**Projektbewertung „380 kV – Modernisierung der  
Hochspannungsinfrastruktur auf dem Teilabschnitt Bofferdange-Bertrange“  
auf dem Gebiet der Gemeinden Lorentzweiler, Steinsel, Walferdange,  
Junglinster, Lintgen, Mersch, Kopstal, Ville de Luxembourg, Strassen,  
Bertrange, Mamer und Fischbach**

**Begründete Schlussfolgerung**

N/Réf : 97705

Abbildung 3: Topographische Karte mit dem Abschnitt Lorentzweiler-Nord. Quelle: [www.geoportail.lu](http://www.geoportail.lu), Stand Juni 2022

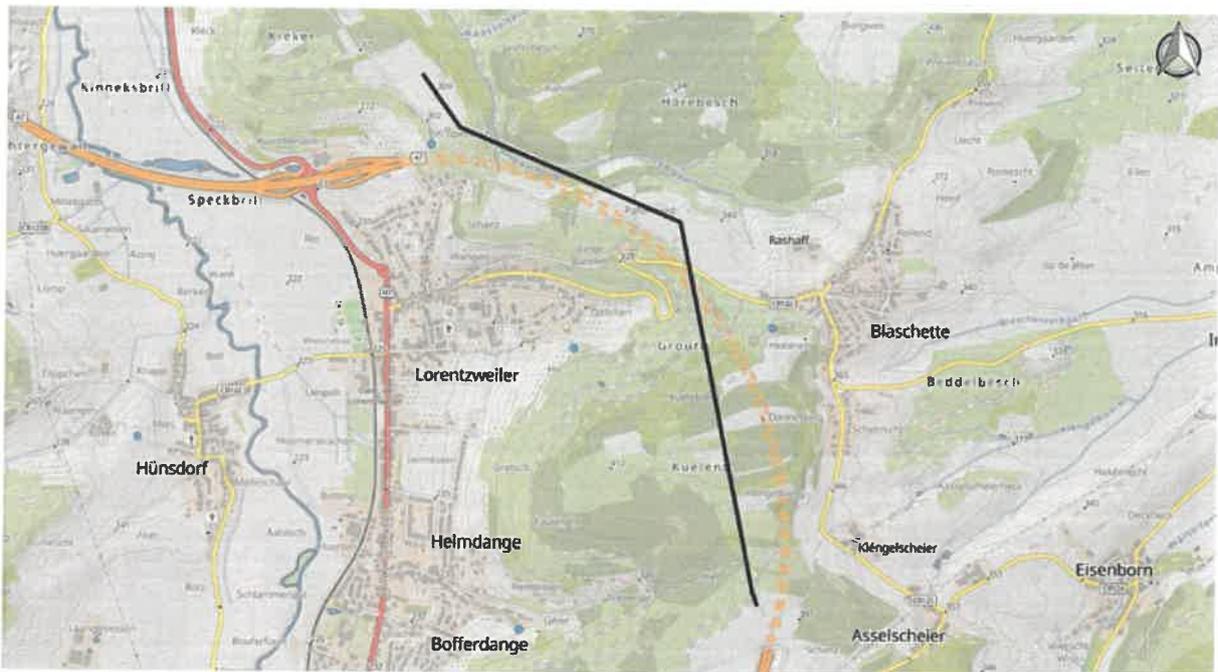
- *In den Stellungnahmen wird bedauert, dass nur eine Variante für den Trassenabschnitt Lorentzweiler-Nord untersucht wurde. Es wird eine Vergrößerung des Abstandes der Leitung, und insbesondere der Maststandorte BB08LNLN bis BB12LNLN zur Siedlung (rue Belle-Vue, rue Eugène Nickels, rue Blaschette) gefordert mit der Begründung, dass mindestens 380m zum Schutz der Gesundheit notwendig wären. In diesem Sinne werden zwei lokal angepasste Varianten vorgeschlagen, bei denen auf einem Teilstück auf die Variante „Altlinster West“ zurückgegriffen wird, um dann die direkte Verbindung mit dem geplanten Umspannwerk auf dem Plateau zu suchen. Im gleichen Kontext wird die in der UVP vorgeschlagene Optimierung des Verlaufs im Norden von Lorentzweiler aufgegriffen, wobei eine Verlegung nach Osten um 200m als möglich erachtet wird (oberer Bereich des „Lembach“-Tälchens). Zudem wird auf die Naherholungsqualität der Wälder hingewiesen sowie auf das „Neolithikum“, das von Schulklassen besucht wird. Schlussendlich ist der Besitzer der Fläche des Maststandortes BB04LNLN nicht einverstanden mit dem Maststandort, da dieser das Betreiben der Weihnachtsbaumkultur beeinträchtigen würde und schlägt die Verlegung auf die Parzelle 508/438 von Bofferdange vor.*

Es wird zu Beantwortung der Anmerkungen bezüglich der bevorzugten Variante auf das Kapitel 4.2.12 „Abschließende Bewertung der Varianten“ in der begründeten Schlussfolgerung verwiesen.

Abbildung 4: Topographische Karte mit den sieben Varianten des Abschnitts Alzettal-Steinseler Plateau. Quelle: Oeko-Bureau, 2022.

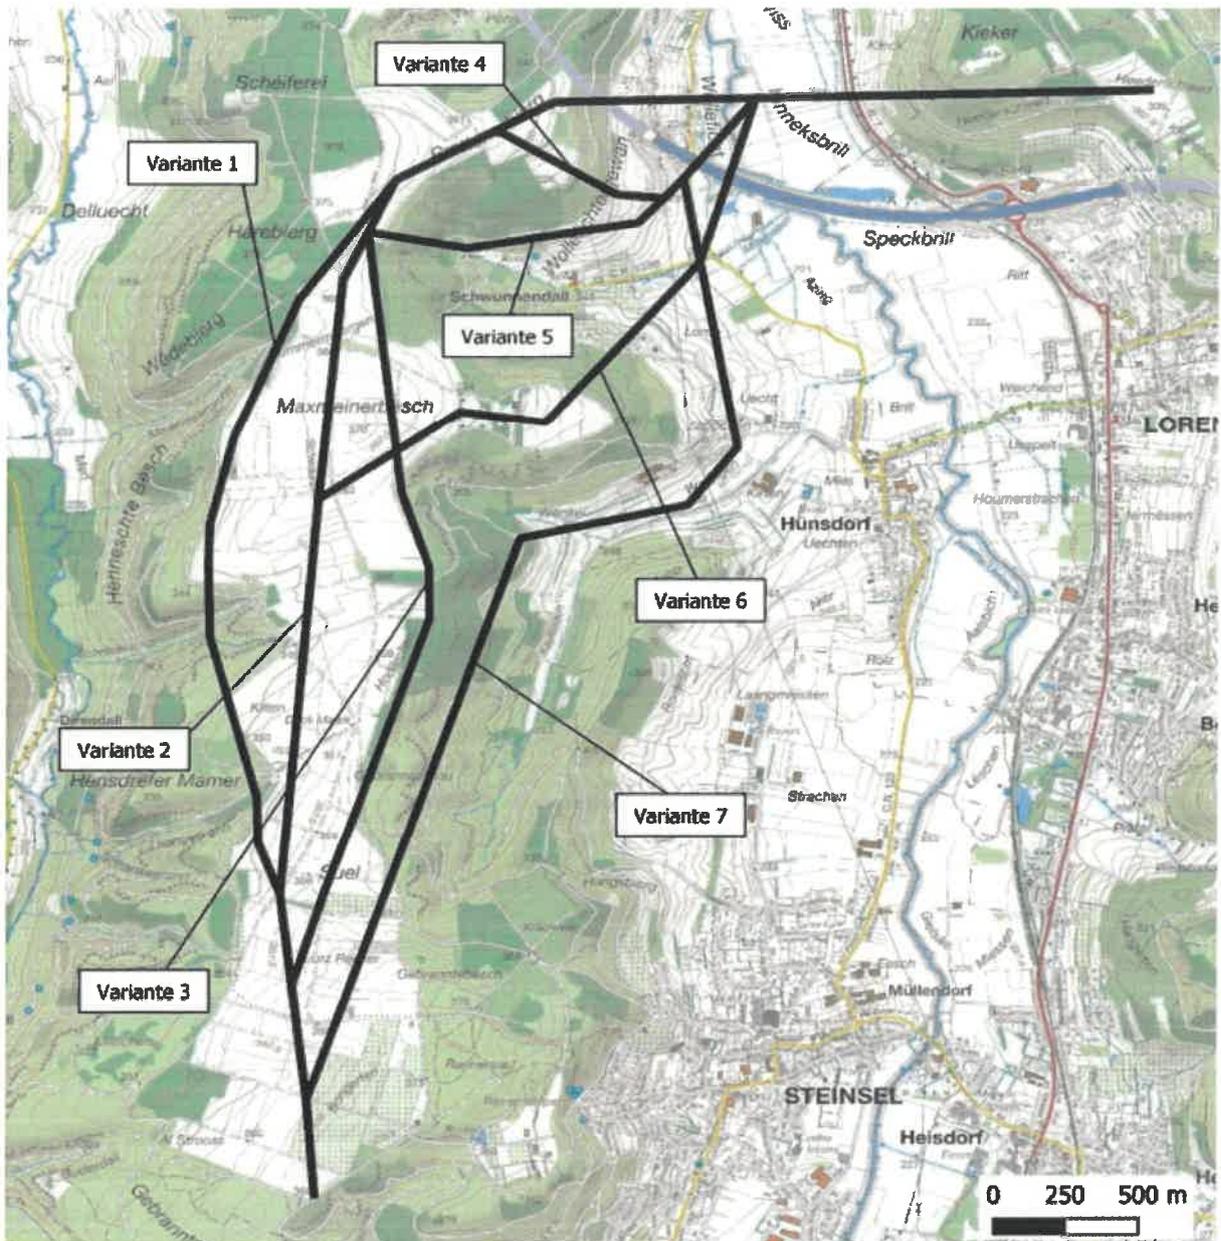
Aufgrund der vorangegangenen Ausführungen sowie der im UVP-Bericht (Anhang „Analyse- und Wirkungsprognose-Abschnitt Alzettetal-Steinseler-Plateau“) beschriebenen Optimierungsmöglichkeiten, u.a. Maststandorte in Bezug auf die Biodiversität und den Wald zu optimieren, wird zurückgehalten, dass die Variante 1 nach Abschluss der UVP in der Detailplanung für die nachfolgenden Genehmigungsprozeduren konkretisiert und umgesetzt werden soll. Dabei sind alle in der UVP beschriebenen Optimierungsmöglichkeiten der Variante 1 detailliert zu betrachten, mit dem Ziel, am westlichen Rande des Plateaus den Waldrand/Wald und die dort lebenden Arten besser zu schützen, das Plateau im zentralen Bereich weniger zu beanspruchen sowie die Maststandorte gemäß den Anforderungen der Wasserschutzzone zu gestalten. Auf der Höhe der Waldbereiche

„Schéidechgröndchen“ und „Hënsdrëfer Mamer“ ist die Anbindung der angepassten Variante 1 auf die Maststandortbereiche (BB72ASV2, BB73ASV2) der Variante 2 zu prüfen. Die Natura 2000-Verträglichkeit ist im Rahmen der Detailplanung auf der Ebene der Naturschutzgenehmigung zu bestätigen.

Abbildung 8 : Topographische Karte mit den zwei Varianten des Abschnitts Bertrange – Tossenbergr. Quelle: Oeko-Bureau, 2022

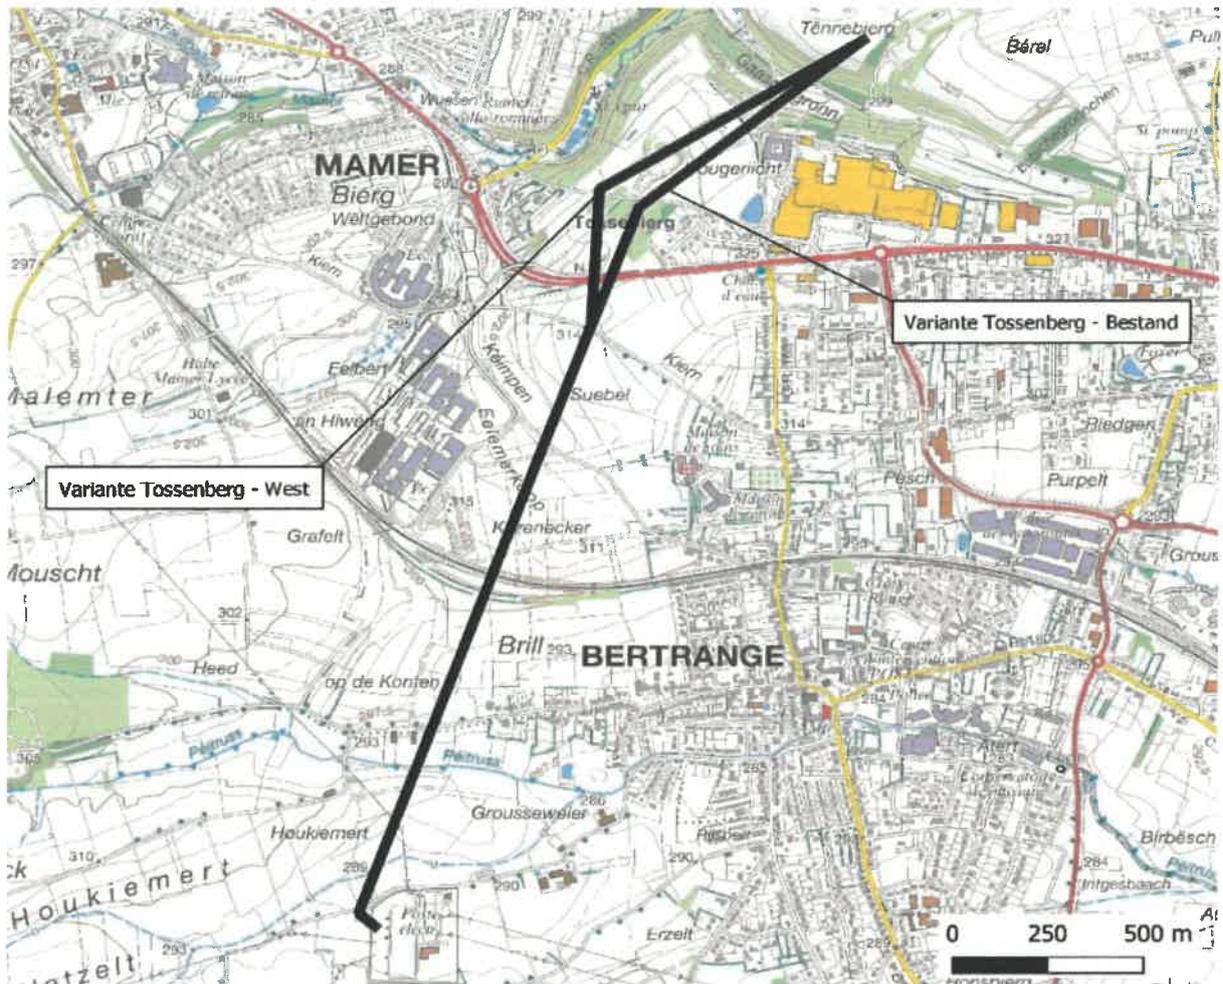
Im Abschnitt Bertrange-Tossenbiert verlaufen beide Varianten „Tossenbiert Bestand“ und „Tossenbiert West“ durch die in der Ausweisungsprozedur befindliche Trinkwasserschutzzone „Tenneberg“. Die Maststandorte BB55BTTW und BB79BTTB befinden sich beide in der Zone III mit einem Abstand von 29,8m bzw. 30,3m zum Grundwasserleiter. Eine Verschiebung der Maststandorte ist in diesem Raum nicht möglich. Da in diesem Abschnitt keine andere Variante außerhalb des geplanten Wasserschutzgebietes möglich ist und es sich um einen Ersatzbau handelt, ist im weiteren Verfahren die Vereinbarkeit mit den geplanten Bestimmungen der Wasserschutzzone sicher zu stellen.

Das MECB teilt diese Einschätzungen grundsätzlich. Für die genannten Bereiche und Maststandorte in ausgewiesenen oder in der Ausweisung befindlichen Trinkwasserschutzzonen ist eine Maststandortoptimierung anzustreben, im Sinne des Wasserschutzes und ohne erhebliche Auswirkungen auf andere Schutzgüter zu haben. Zudem muss die Bauphase von Masten, welche sich in oder in unmittelbarer Nähe zu Wasserschutzgebieten befinden, sorgfältig geplant werden. Bezüglich des Verlaufes in einer provisorischen Trinkwasserschutzzone ist, soweit möglich, eine vorsorgliche Herangehensweise mittels Optimierung verschiedener Maststandorte nötig. Falls erforderlich, soll die Optimierung der Maststandorte aus Sicht des Wasserschutzes auf Grundlage einer Risikoanalyse erfolgen, insbesondere in den Bereichen wo die Optimierung des Mastes andere Schutzfaktoren erheblich beeinträchtigen könnte, bzw. wo eine detailliertere Abwägung zwischen möglichen Zielkonflikten erforderlich ist. Dies betrifft insbesondere die Maststandorte in der Schutzzone „Tenneberg“, wobei darauf hinzuweisen ist, dass es sich an dieser Stelle um einen Ersatzneubau handelt und die bestehende Leitung weggommt.

Die Varianten „Tossenberg-West“ und „Tossenberg Bestand“ schneiden in der Bewertung im UVP-Bericht relativ gleichwertig, ohne erhebliche Auswirkungen, ab. Um den Verlauf im Freiraum zwischen den Ortsrändern zu optimieren, soll die Variante „Tossenberg-West“ realisiert werden.
